# PROGRAMME DÉCENNAL DE DRAGAGE D'ENTRETIEN ET LA RÉFECTION DES QUAIS INSTALLATIONS PORTUAIRES DE PORT-ALFRED, LA BAIE

ÉTUDE D'IMPACT SUR  
L'ENVIRONNEMENT - ADDENDA 1

RÉPONSES AUX QUESTIONS DU  
MDELCC DU 15 JUILLET 2016

No projet : 161-13873-00

**Figure 3 Niveaux de pression acoustique en tiers d'octave de 5 palplanches vibrofoncées**

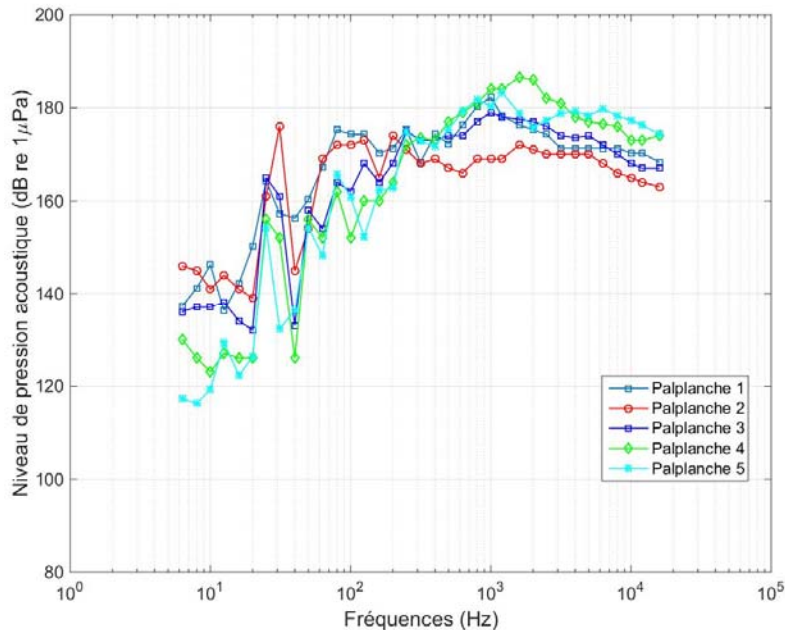
**QC.32** *Au tableau 6-3 présentant la synthèse de l'analyse des impacts environnementaux du projet, on indique que la réparation du mur de palplanches va générer des vibrations (page 109). L'initiateur doit décrire ces vibrations et estimer leur distance de propagation. Il doit déterminer si ces vibrations peuvent entraîner des dommages physiques ou de la mortalité pour la faune aquatique et si elles peuvent causer des perturbations pour la migration du saumon atlantique et de l'omble de fontaine anadrome. Est-ce que des mesures d'atténuation des vibrations sonores peuvent être appliquées lors des travaux?*

**R.32** Le vibrofonçage de palplanches dans le milieu marin entraîne la génération d'ondes acoustiques dans l'eau de manière directe (de la palplanche dans l'eau) et de manière indirecte (de la palplanche dans le sol puis du sol dans l'eau).

La figure 3 montre les niveaux de pression acoustique par tiers d'octave de 5 palplanches mesurées lors du vibrofonçage par The Greenbusch Group, Inc. 2015.

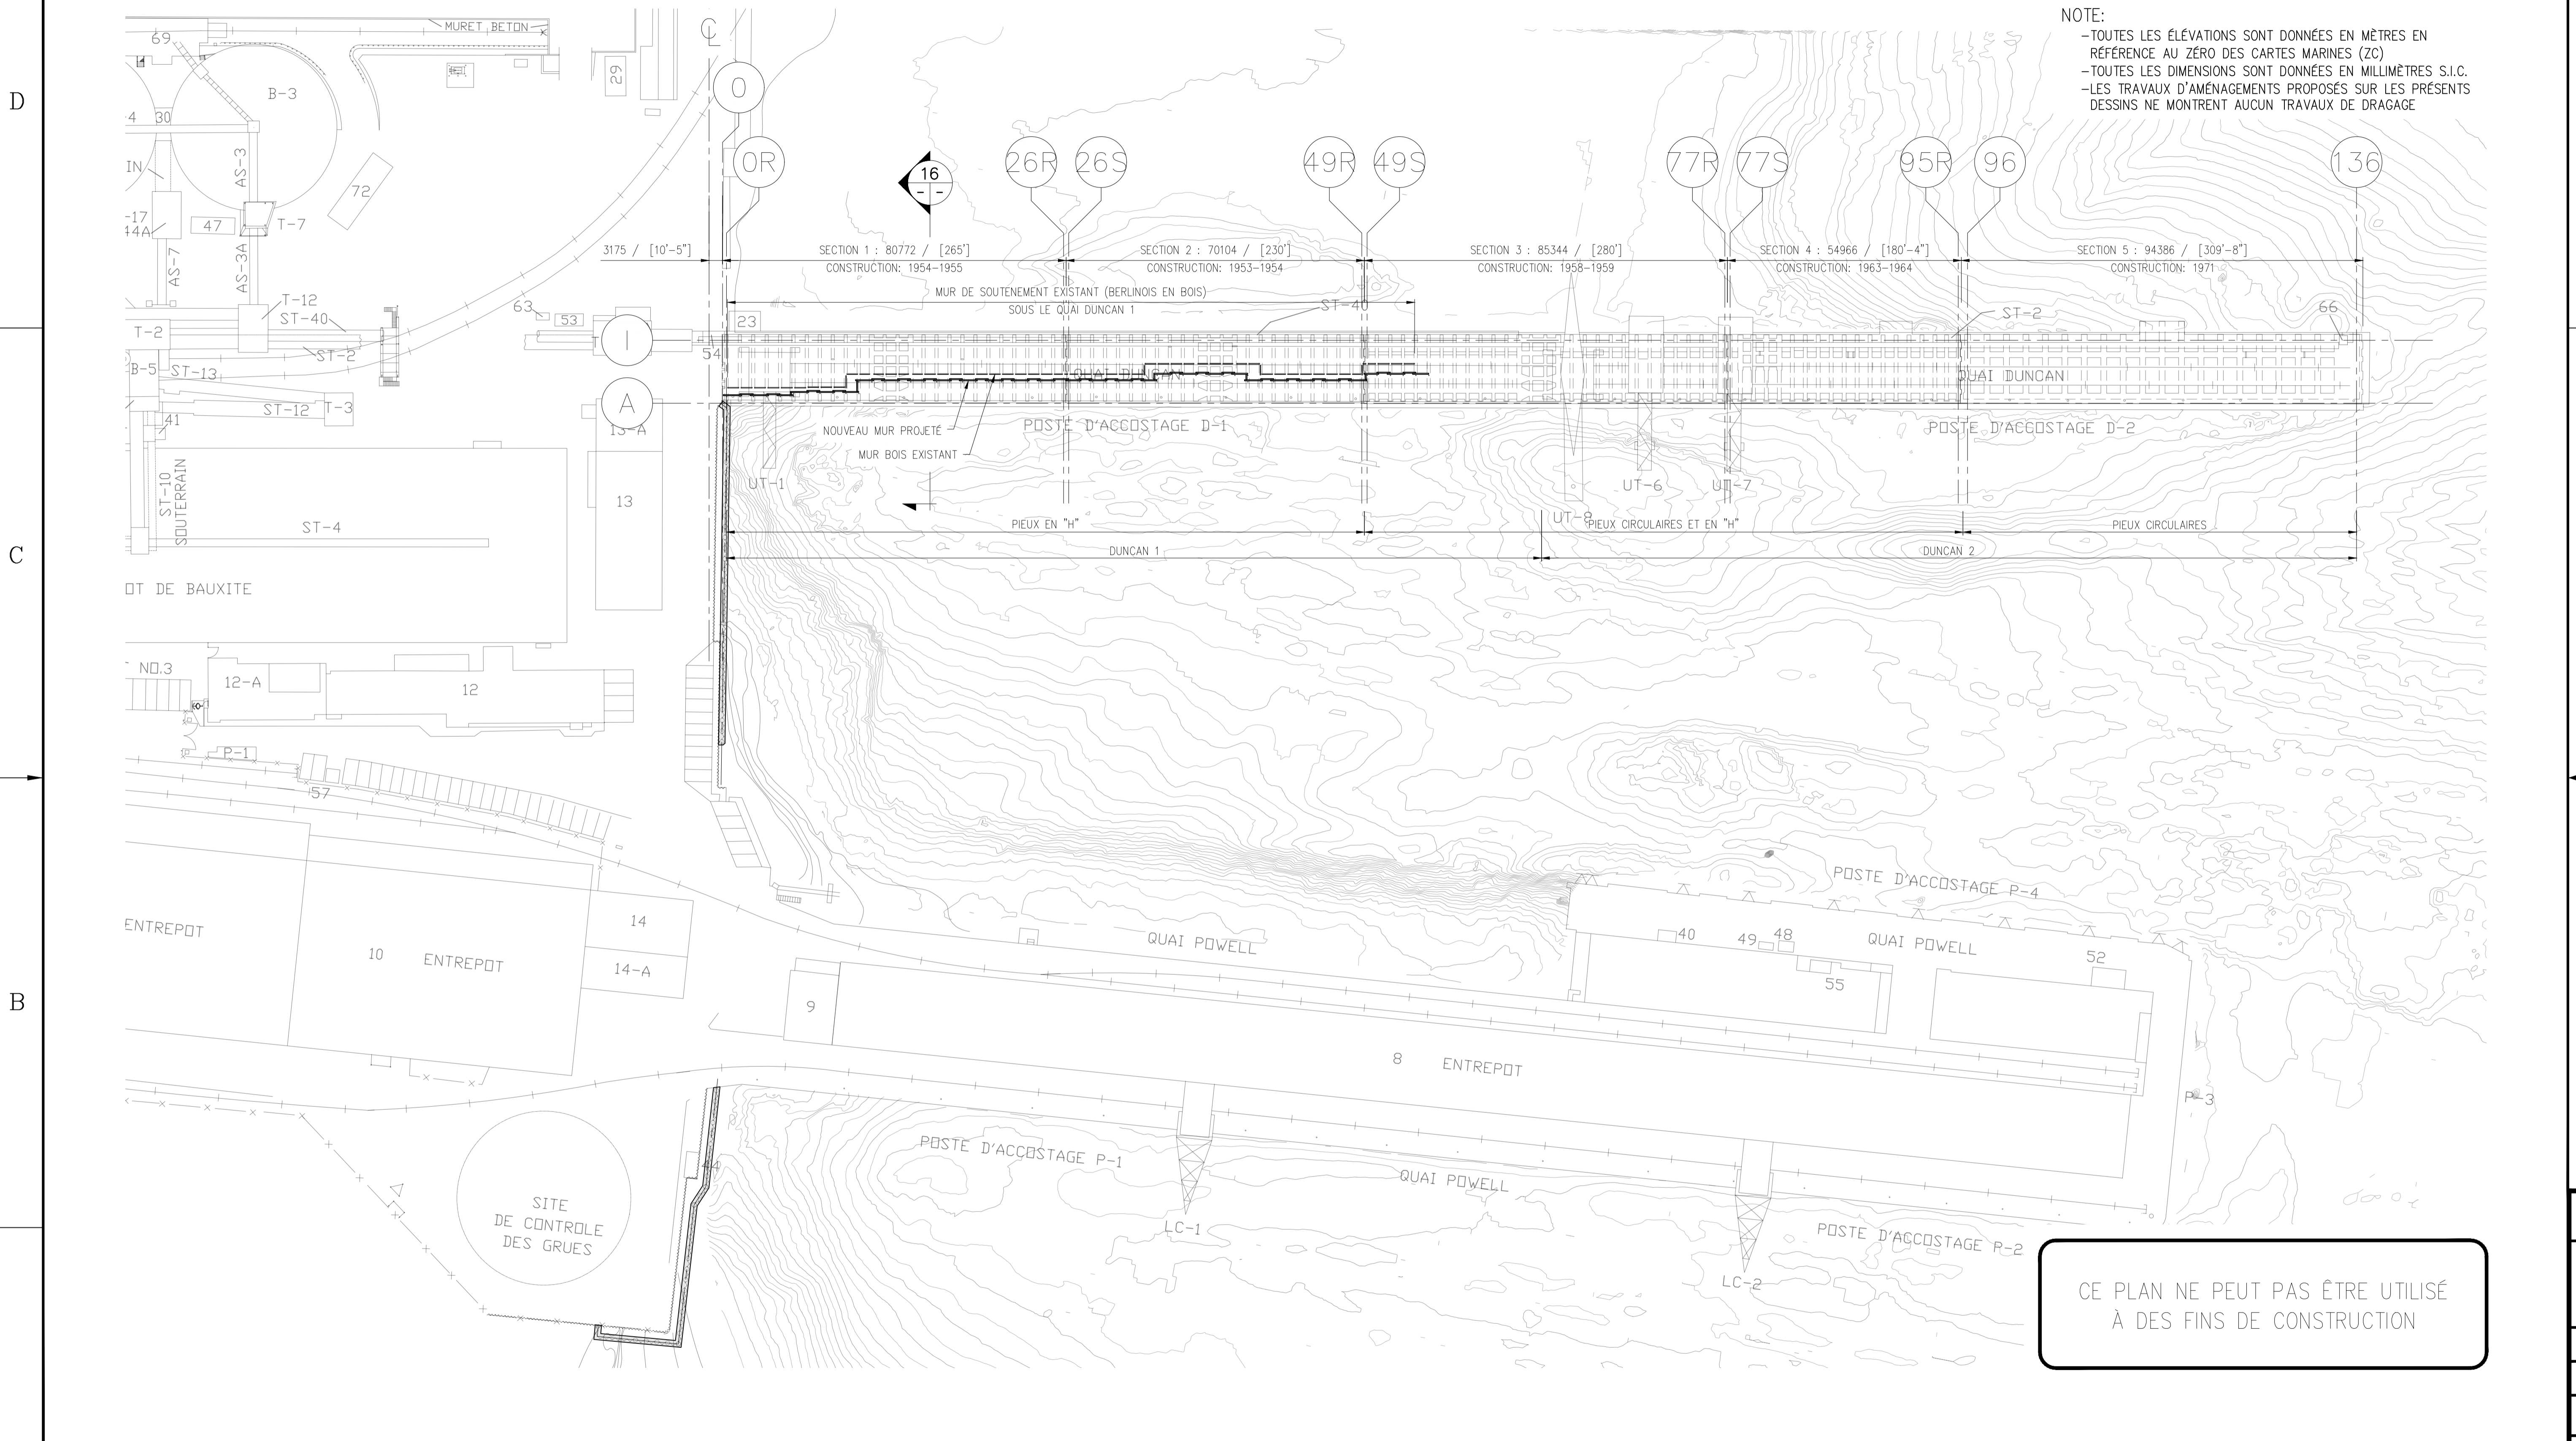
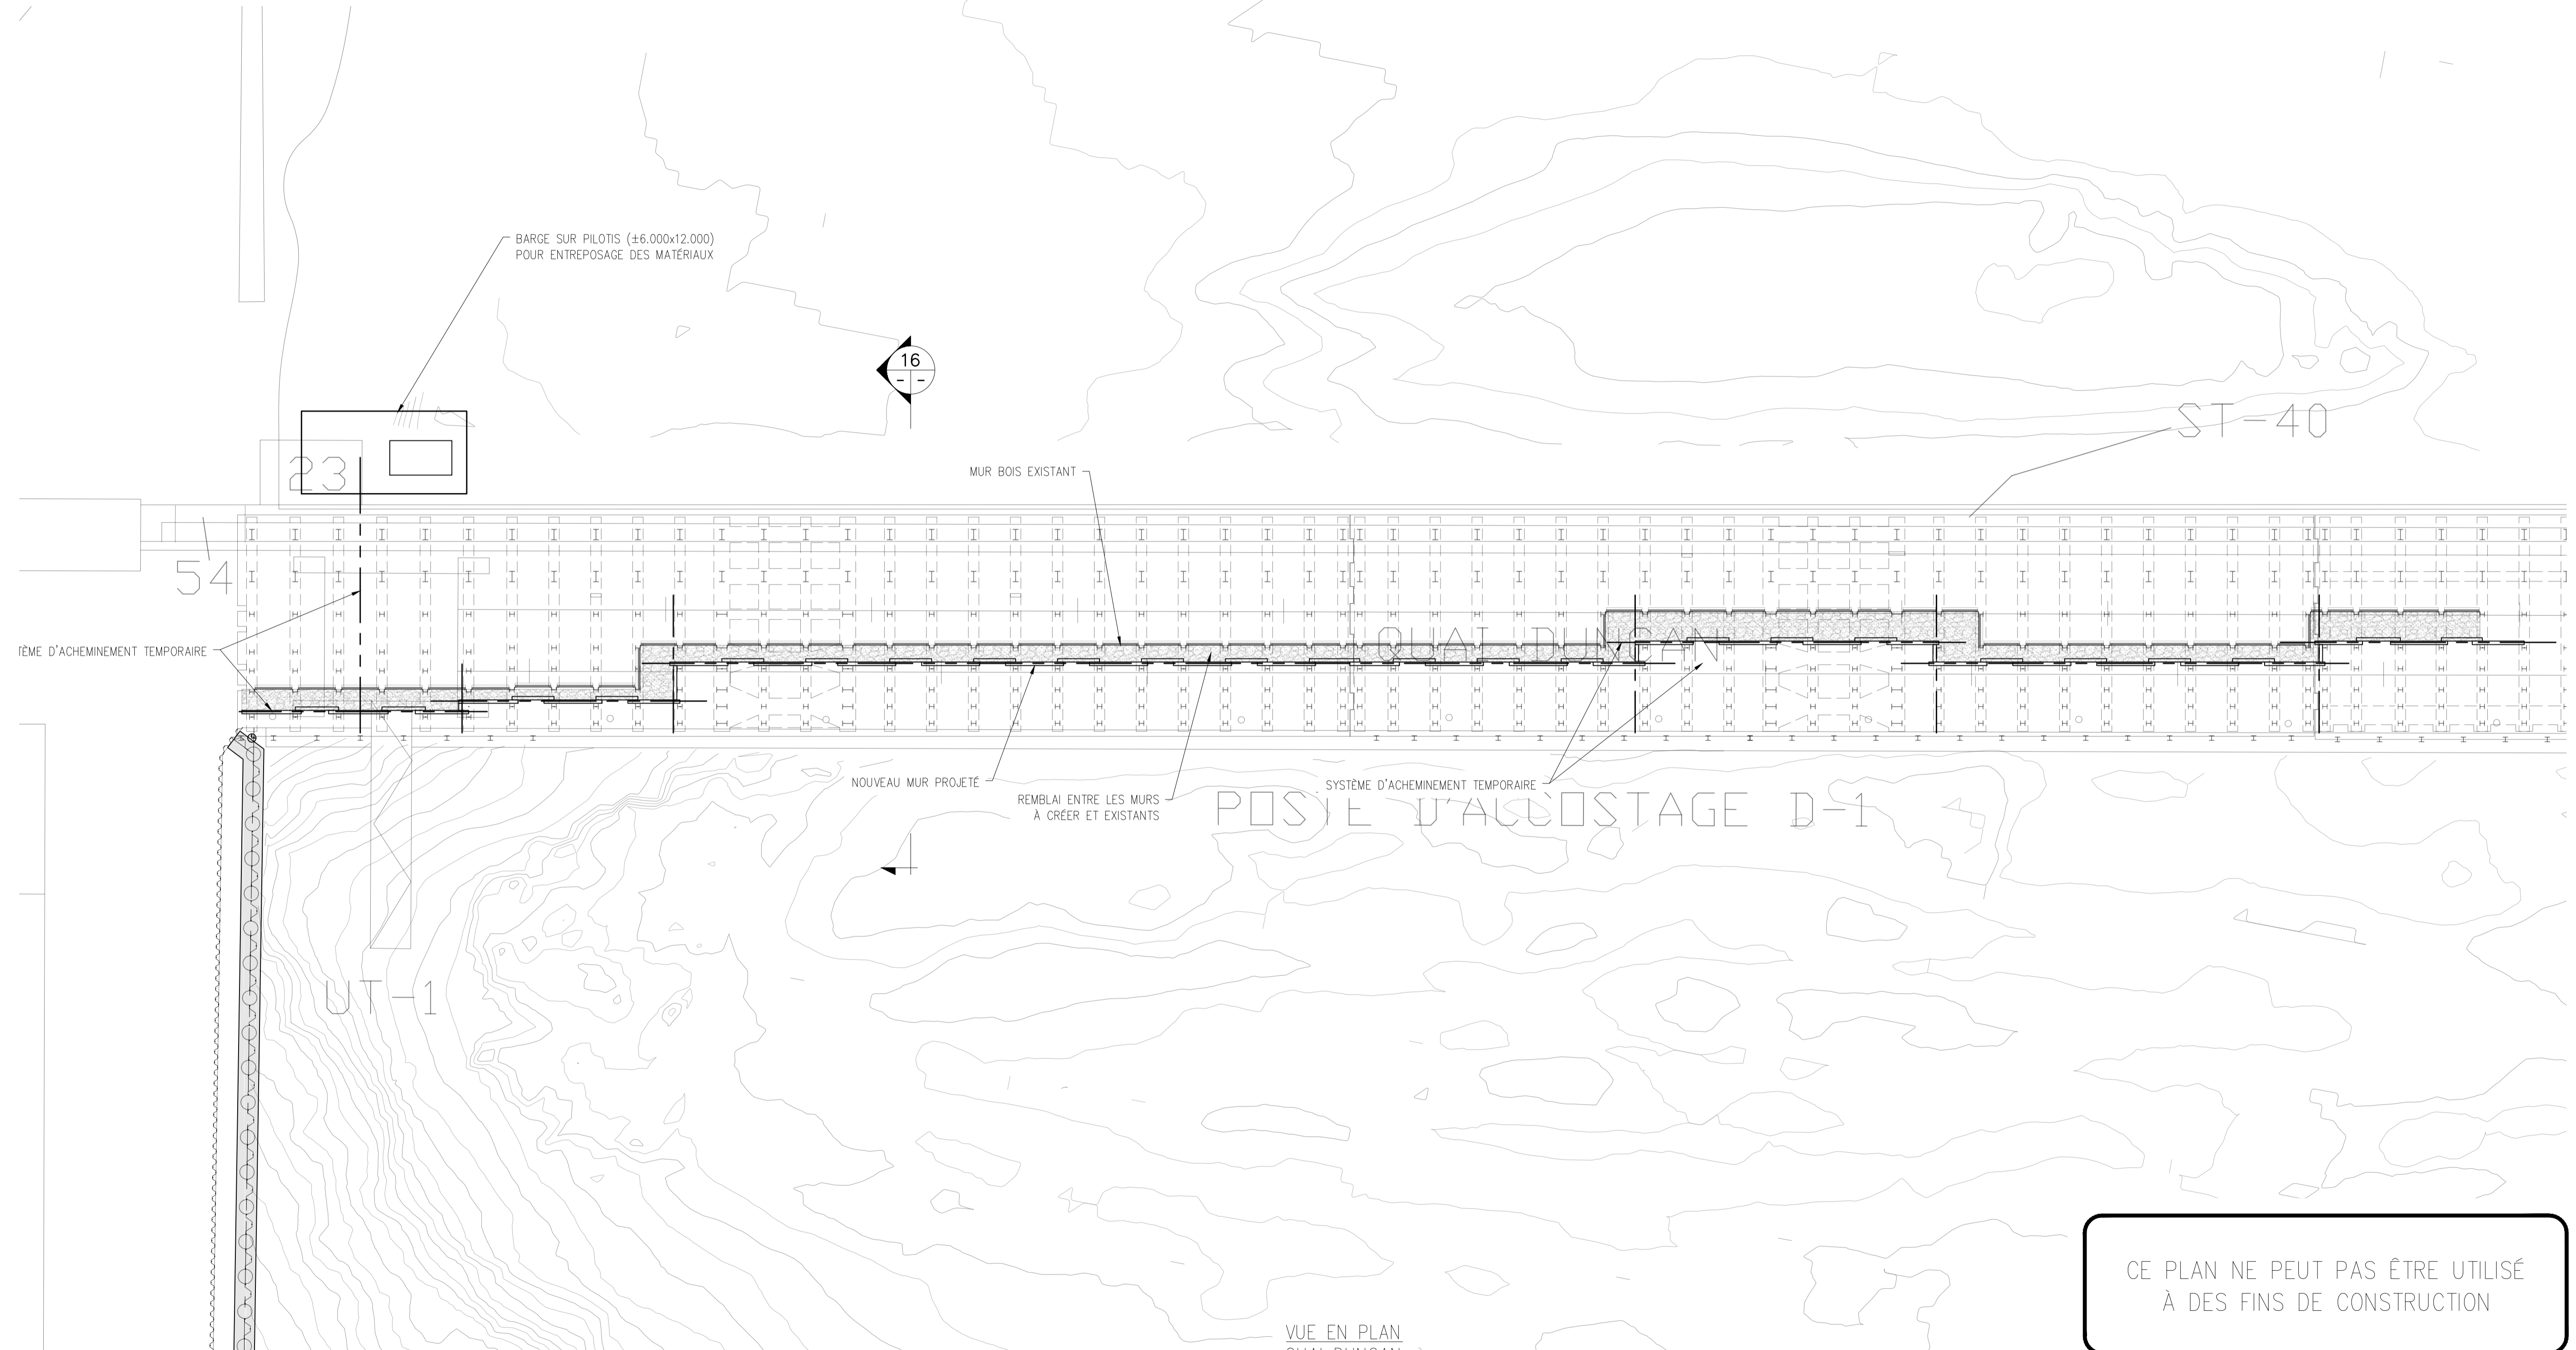
**QC.1** *L'initiateur doit donner une description plus détaillée des travaux envisagés pour la réparation des murs de soutènement aux quais Duncan 1 et Duncan 2. Des plans concepts à l'échelle doivent notamment être fournis. Ces plans doivent permettre de visualiser le profil actuel et projeté du lit et des rives du Saguenay au droit des travaux, montrer les superficies qui seront impactées par le chantier (ex. zones d'excavation, zones de déblais, zones d'accès de la machinerie, etc.), montrer les limites de la rive (bande de 10 ou 15 mètres). Des vues en plan, transversales et longitudinales doivent être présentées. Les limites des hautes et basses marées doivent être indiquées sur les plans, ainsi que les zones sensibles à protéger, le cas échéant.*
